**« Projet de création du poste électrique 63/20 kV des Saisies »
présenté par la société ERDF Rhône-Alpes Bourgogne
sur le territoire de la commune de Hauteluce dans le département
de la Savoie**

**Avis de l'Autorité environnementale
sur le dossier de demande d'approbation d'un projet
d'ouvrage des réseaux publics d'électricité
et comprenant l'étude d'impact**

Avis P n° 2014-1546

émis le 14 janvier 2015 - n°38

Figure 10 : Réseau 20 000 volts projeté et lignes déposées

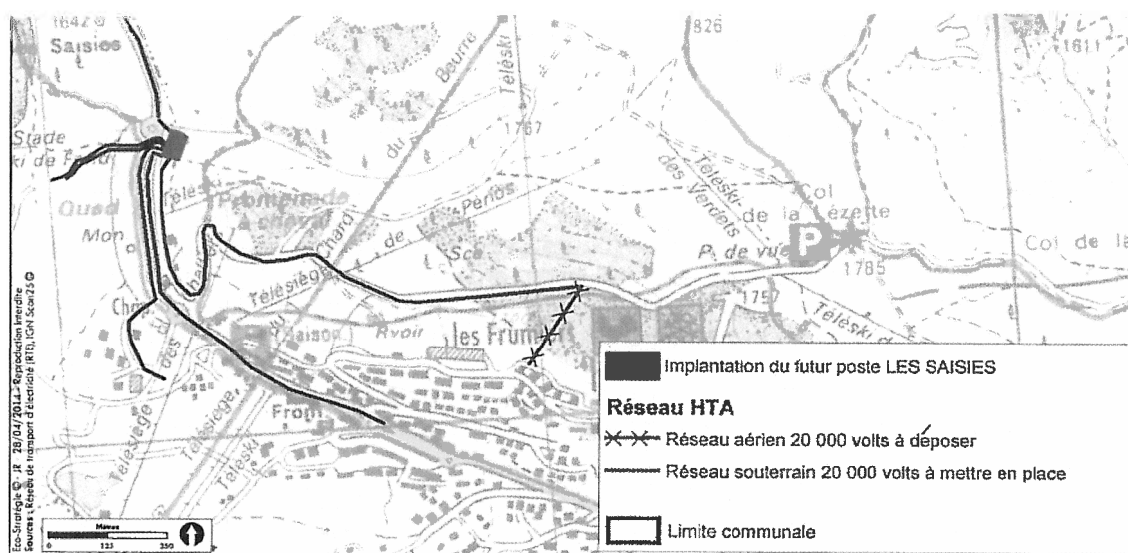
Compte tenu du paysage remarquable du Col des Saisies, l'Autorité environnementale relève en particulier que les impacts du poste projeté, prévu en bâtiment intégré dans la topographie, sur ce site inscrit seront faibles et souligne que les ouvrages projetés permettront, à l'entrée Nord de la station, la dépose de 470 m de la ligne aérienne Arly-Belleville entre les supports n° 25 et 27 et la suppression du support n° 26. Entre outre, 180 m de lignes aériennes HTA seront par ailleurs déposés.
